Mission régionale d'autorité environnementale

**Avis en date du 2 juin 2018  
de la Mission régionale d'autorité environnementale d'Île-de-France  
sur le projet urbain « Quartier de la mairie »  
situé à La Courneuve (Seine-Saint-Denis)**

**Synthèse de l'avis**

Figure 209 : Programmation des ilots (Source : CoBe, juillet 2016)

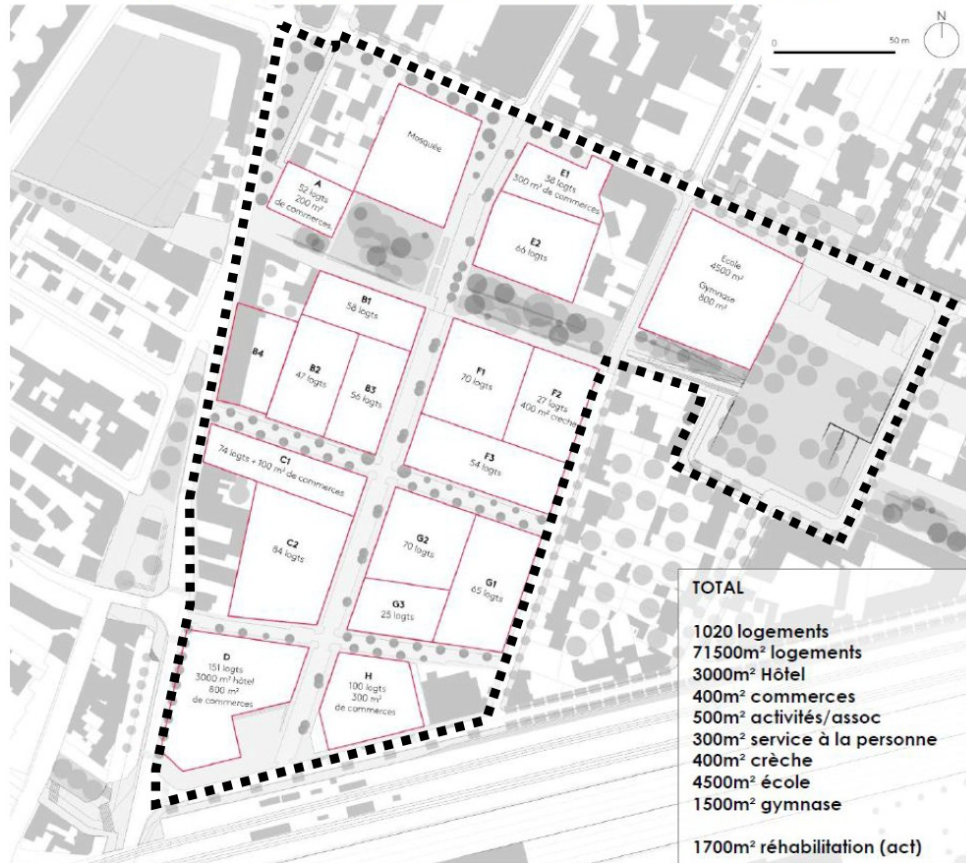
La MRAe s'interroge sur cette dernière programmation alors que l'OAP « 6 Routes - Schramm » du PLU ne prévoit qu'un seul bâtiment signal à proximité de la gare du RER et de l'A86.
